LINKCITY / BOUYGUES IMMOBILIER

Construction de logements et local d'activité (îlot 5B3a) au sein de la ZAC Littorale à Marseille (13)

Réponse à l'avis de l'Autorité Environnementale

Mémoire en réponse à l'avis de l'Autorité Environnementale sur l'Evaluation environnementale

Figure 16 : Extrait de la maquette BIM en 3D représentant les 4 îlots au sein des îlots environnants (2)

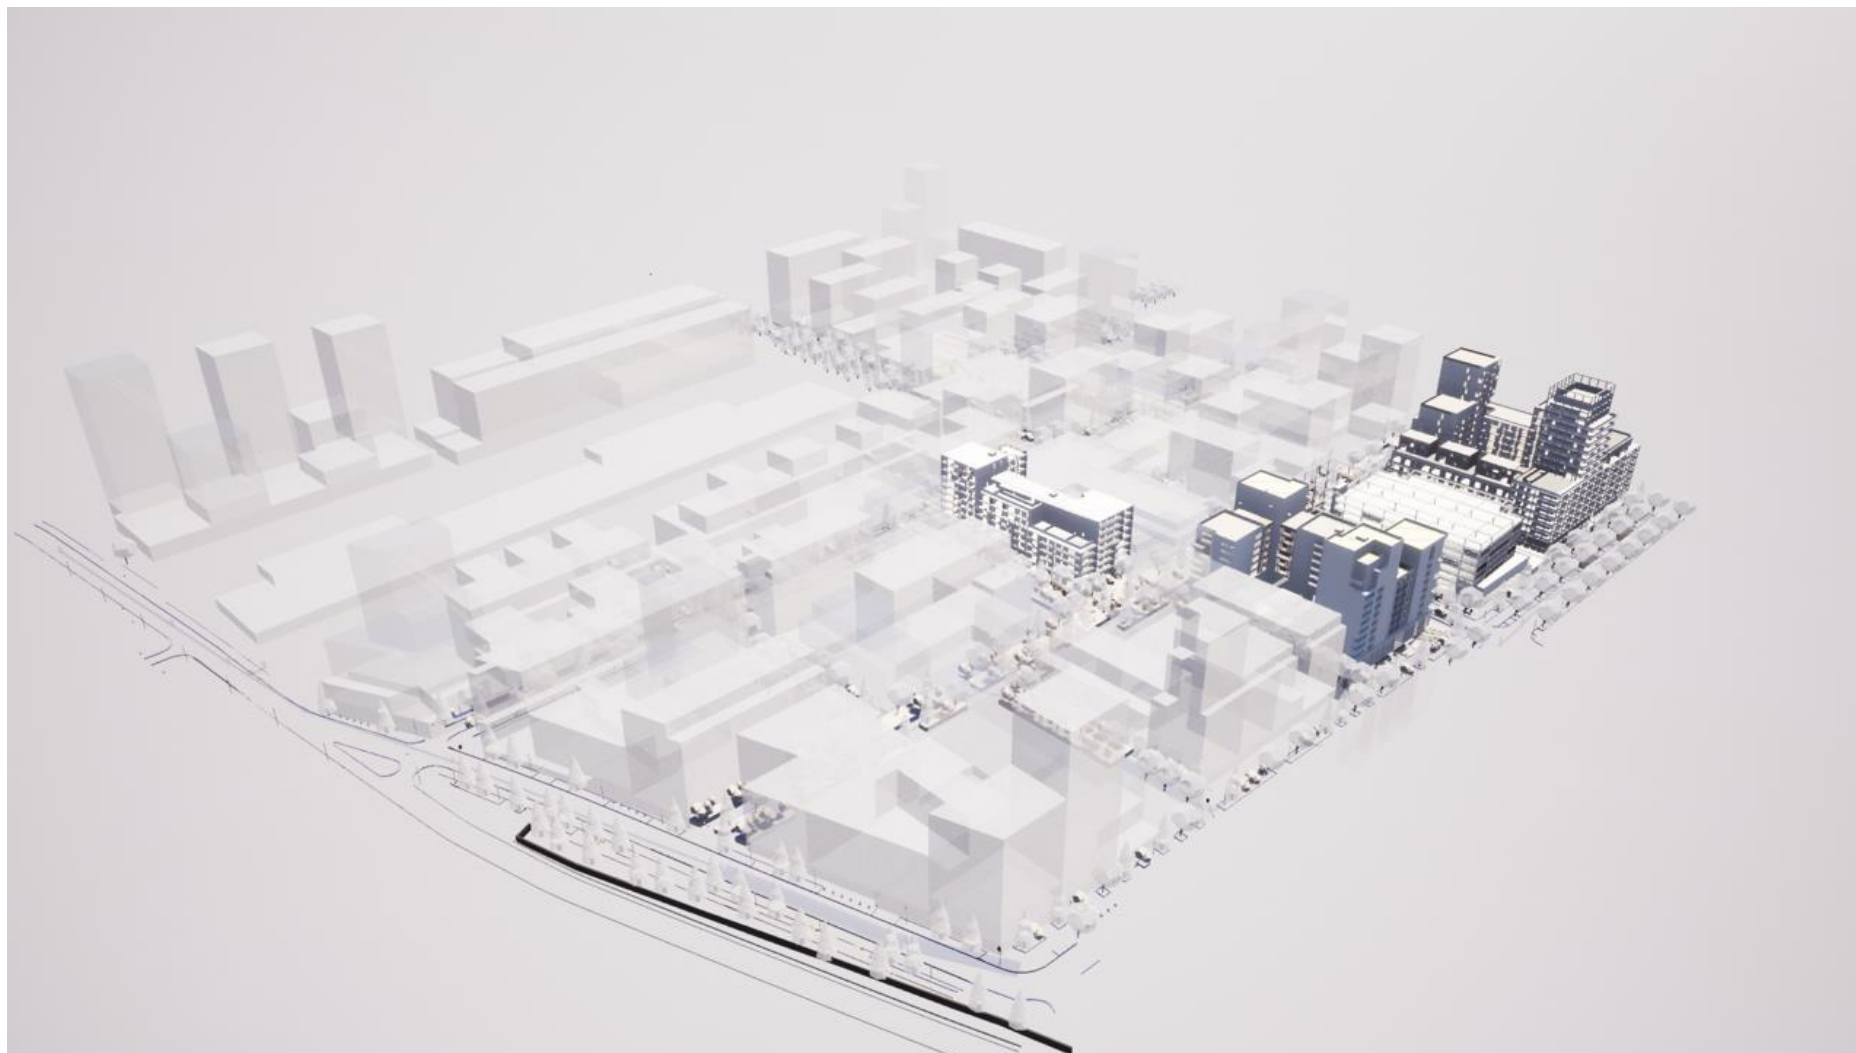
Le dossier ne précise pas les hauteurs de chacun des bâtiments, et les vues présentées rendent difficile pour le lecteur la bonne appréhension du projet, et son empreinte paysagère.

La MRAe recommande de compléter la description du projet avec des indications précises quant à la hauteur des immeubles, et de présenter des vues en trois dimensions permettant au lecteur de comprendre l'articulation du projet avec les secteurs environnants.

Les informations suivantes sont apportées à la MRAe au sujet des bâtiments prévus sur les 4 îlots, afin de faciliter la bonne appréhension du projet, et son empreinte paysagère.

La conception des îlots s'intègre dans celle de la ZAC Littorale, et donc les hauteurs ont été travaillées dans un souci de cohérence urbaine et d'insertion paysagère.

Les éléments graphiques suivants viennent compléter ces informations.

Figure 26 : Représentation des concentrations moyennes annuelles ($\mu\text{g}/\text{m}^3$) (ATMO)

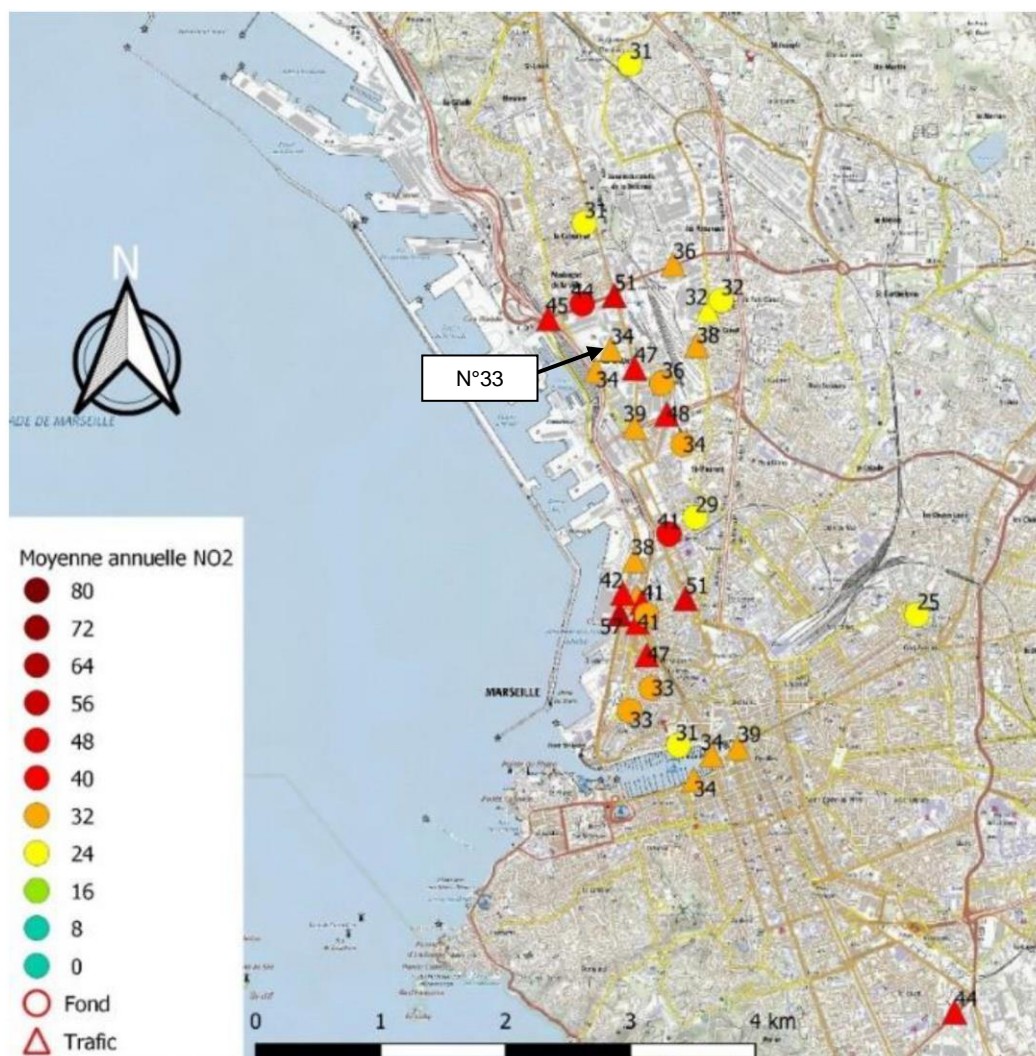
mesures montre globalement une qualité de l'air satisfaisante sur ce territoire » (p.139 - EI). Or, les données pour le NO₂ sont toutes supérieures à la valeur limite européenne (en moyenne annuelle) de 40 µg/m³ (cf figure 4, page 139 de l'EI).

Ainsi, un site de mesure (le n°33) a été placé au croisement de la rue du Pétrole et Allar, c'est-à-dire précisément au droit du futur îlot 4C1.

Sur 2018, la mesure a ainsi relevé une concentration moyenne annuelle en NO2 de 34 $\mu\text{g}/\text{m}^3$, c'est-à-dire inférieur à la valeur limite annuelle de 40 $\mu\text{g}/\text{m}^3$.
